| 女川原子力発電所第2号機 工事計画審査資料 | |
| 資料番号 | O2-他-F-01-0086_改1 |

女川原子力発電所第2号機 制御棒の挿入性評価について (指摘事項に対する回答)

2021年8月27日
東北電力株式会社

制御棒挿入性解析結果

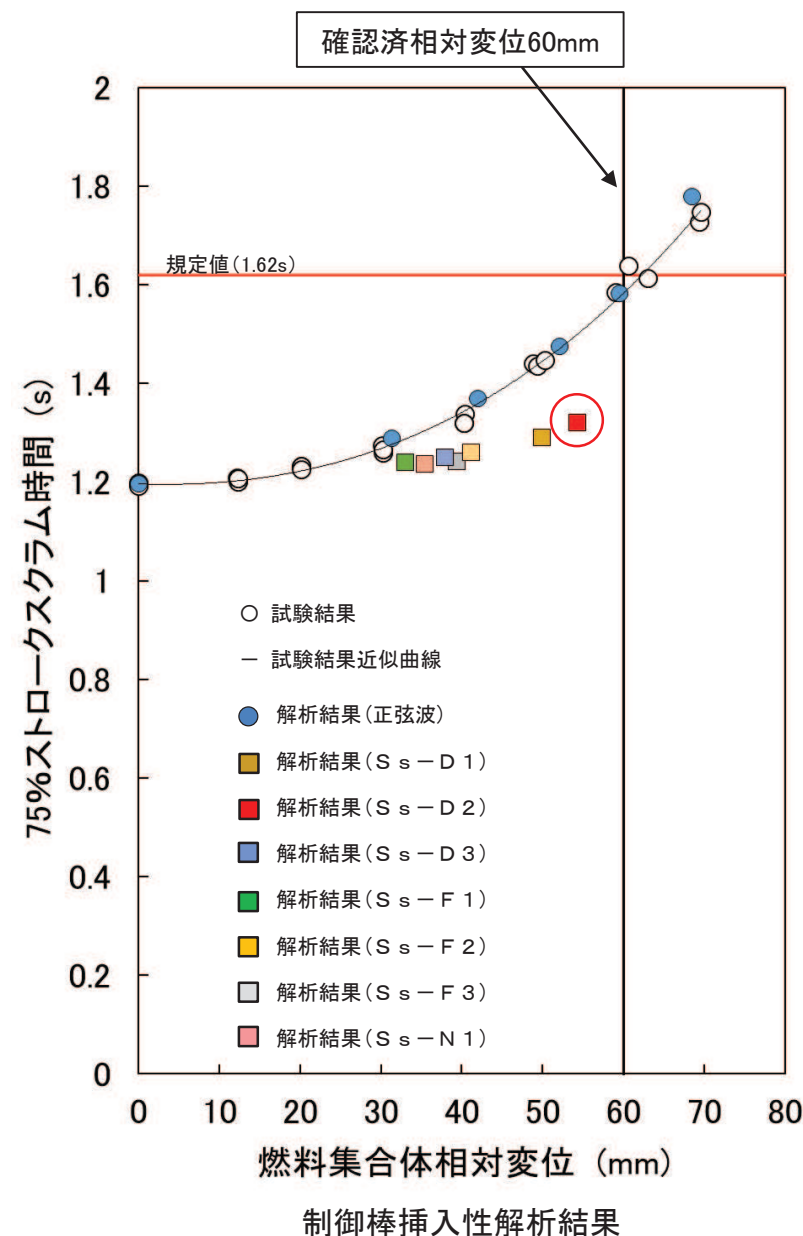
| 指摘事項 | 指摘事項に対する回答 | 記載箇所 |
|----------------------------------------------------------------------------------------------------------------------|-------------------------------------------------------------------------------------------------------------------------------------------------------------------------------------------------------------------------------------------------------------------------------------------------------------------------------------------|-----------------|
| ①制御棒挿入性解析における地震波の入力条件として、燃料集合体相対変位が最大となった基準地震動S _s -D2を用いているが、女川2号炉における他の基準地震動に対しても保守性を有していることを整理して説明すること。 | <ul style="list-style-type: none"> 基準地震動S_s-D2以外の基準地震動(S_s-D1, D3, F1, F2, F3, N1)を用いて制御棒挿入性解析を実施し、確認済相対変位60mmにおける制御棒挿入時間(75%ストロークスクラム時間)を比較した。 比較の結果、正弦波を用いた制御棒挿入性試験による制御棒挿入時間に比べて、基準地震動を用いた制御棒挿入性解析による制御棒挿入時間の方が早かったことから、基準地震動S_s-D2以外も含めた基準地震動7波全てに対して制御棒挿入性試験が保守性を有していることを確認した。 | P3~5 別紙1, 2 |

- 制御棒挿入性解析に用いる地震波は、基準地震動S_s7波のうち、燃料集合体相対変位が最大(54.2mm)となる基準地震動S_s-D2を選定している。
- 基準地震動7波の燃料集合体相対変位と制御棒挿入時間(75%ストロークスクラム時間)の関係より、確認済相対変位60mmに対して、最も余裕が小さい地震動はS_s-D2となっている。
- また、地震動の違いによらず、燃料集合体相対変位が大きくなるにつれて制御棒挿入時間は遅くなる傾向になっており、地震波の違いによる大きな傾向の差は確認されない。
- 以上の確認結果を踏まえて、**制御棒挿入性解析に用いる地震波はS_s-D2が適当と考えているが、地震動の違いによる制御棒挿入性への影響を確認するためS_s-D2以外の地震動についても制御棒挿入解析を実施する。**

| 入力波 | 各基準地震動での燃料集合体相対変位の最大値(mm) | 制御棒挿入時間(s) |
| S _s -D1 | 49.8 | 1.29 |
| S _s -D2 | 54.2 | 1.32 |
| S _s -D3 | 37.9 | 1.25 |
| S _s -F1 | 33.4 | 1.24 |
| S _s -F2 | 41.2 | 1.26 |
| S _s -F3 | 39.4 | 1.24 |
| S _s -N1 | 35.4 | 1.24 |

制御棒挿入性解析結果

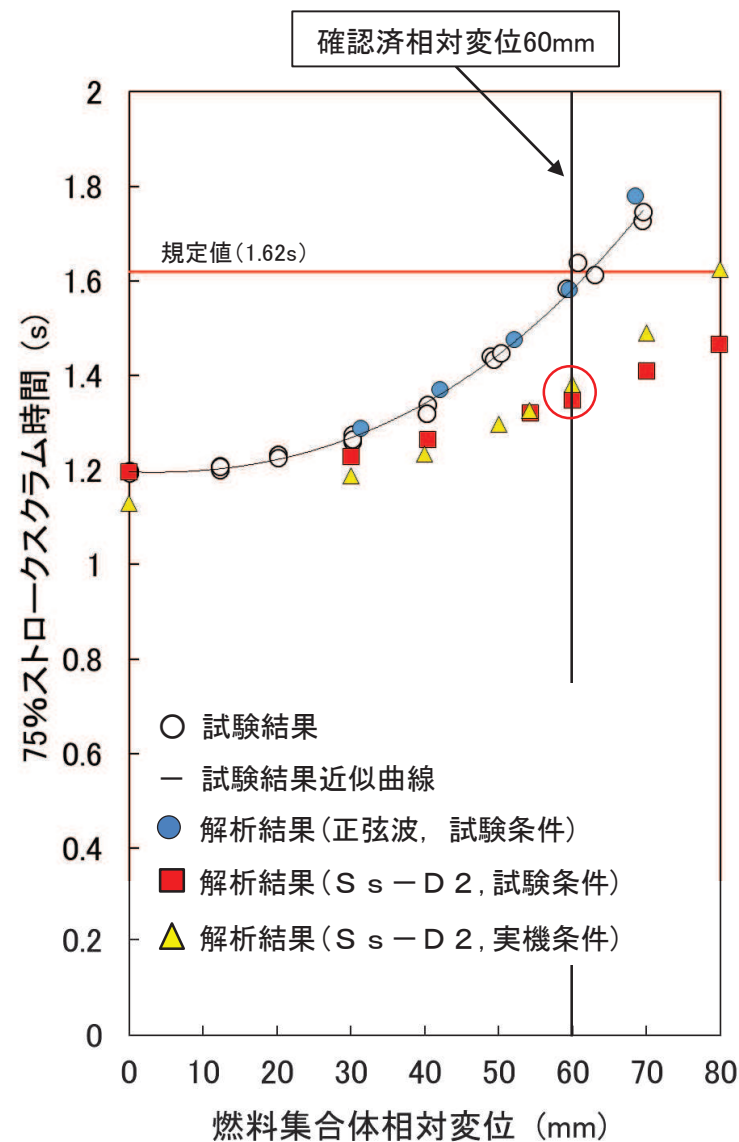
| 指摘事項 | 指摘事項に対する回答 | 記載箇所 |
|----------------------------------------------------------------------------------------------------------------------|-------------------------------------------------------------------------------------------------------------------------------------------------------------------------------------------------------------------------------------------------------------------------------------------------------------------------------------------|-----------------|
| ②制御棒挿入性解析において、実機高温状態を考慮した際の制御棒挿入時間に与える影響について整理して説明すること。 | <ul style="list-style-type: none"> 制御棒挿入性解析において試験を模擬した条件(常温)を適用していたことから、実機での条件(高温)が制御棒挿入時間に及ぼす影響を確認するため、試験条件と実機条件とでパラメータを整理した。 実機条件による制御棒挿入性解析を実施した結果、確認済相対変位60mmにおける制御棒挿入時間は試験条件と実機条件で同等であり、正弦波を用いた制御棒挿入性試験による制御棒挿入時間に比べて十分に早いことから、実機条件による制御棒挿入性解析に対しても制御棒挿入性試験は保守性を有していることを確認した。 | P6~8, 別紙3, 4 |

- パラメータの差異が制御棒挿入性に及ぼす影響を確認するため、実機条件でのパラメータを用いた制御棒挿入性解析を実施し、試験条件での制御棒挿入性解析結果と比較した。
- 適用する地震動は、今回工認において燃料集合体相対変位が最大となった基準地震動 S_s-D2 とした。
- 実機条件のパラメータを用いた制御棒挿入時間(▲)は、燃料集合体相対変位が60mmを超える大きな領域で、試験条件のパラメータを用いた制御棒挿入時間(■)より遅くなることから、実機高温状態を考慮することで制御棒挿入時間に影響があることを確認した。
- 今回工認で制御棒挿入性評価に用いる確認済相対変位60mmにおける制御棒挿入時間は、実機条件と試験条件で同等であり、正弦波による制御棒挿入時間(○)に比べて十分に早いことから、実機条件に対しても制御棒挿入性試験は保守性を有していることを確認した。
